CONCEPTO TÉCNICO No CT - 4795
Revisión de Estudio Particular de Respuesta Local
de Amplificación de Ondas Sísmicas
Artículo 7 - Decreto 193 de 2006

ENTIDAD SOLICITANTE: Curaduría urbana 3
LOCALIDAD: 8 Kennedy
BARRIO: Villa Alsacia
PROYECTO: Urbanización Villa Alsacia
DIRECCIÓN: Calle 12B con carrera 71D
UPZ: 113 Bavaria
CHIP: AAA0175BDSY
TIPO DE RIESGO: Sísmico
EJECUTOR: Ing. Jorge A. Rodríguez
FECHA DE EMISION: Mayo 10 de 2007

El presente concepto técnico corresponde a la primera revisión realizada por la Dirección de Prevención y Atención de Emergencias, del "Asesoría geotécnica y sísmológica para la evaluación de la amenaza sísmica del proyecto urbanización Villa Alsacia" que se remite como estudio sísmico local, en cumplimiento a lo estipulado en el Decreto 193 de 2006.

Figura 2. Espectro de diseño del proyecto Villa Alsacia

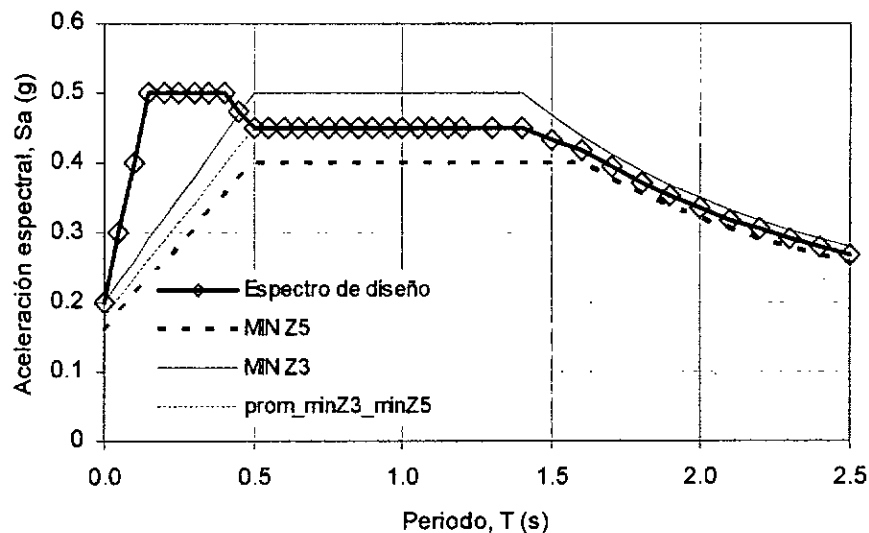
En la figura 3.31 y el capítulo 4., el consultor presenta el espectro de diseño, que se reproduce en la Figura 2 de este documento. El espectro recomendado tiene un valor de A_m de 0.20g, a partir del cual crece linealmente hasta $S_a = 0.5g$ en $T = 0.15s$, y se mantiene constante hasta $T = 0.4s$, en donde desciende a $S_a = 0.45g$ que se extiende entre $T = 0.5s$ y $T = 1.4s$. A partir de este punto desciende, ajustándose al espectro promedio obtenido del mínimo de Zona 3 y del mínimo de Zona 5.
